VOLKSWAGEN Group Japan KK

改善箇所説明図

不具合発生個所

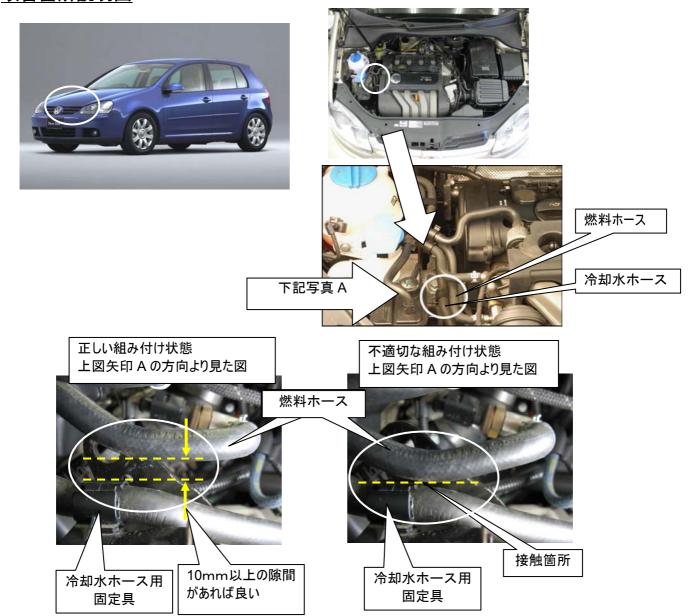
燃料ホースの組み付けに不適切なものがあるため、燃料ホースが冷却水ホース用固定具と接触することがある。そのため、そのまま使用を続けると、燃料ホースが損傷し、最悪の場合 燃料が漏れるおそれがある。

全車両、燃料ホースを点検し、組み付けが不適切な場合は正しく組み付ける。また燃料ホースが損傷 している場合は新品と交換する。
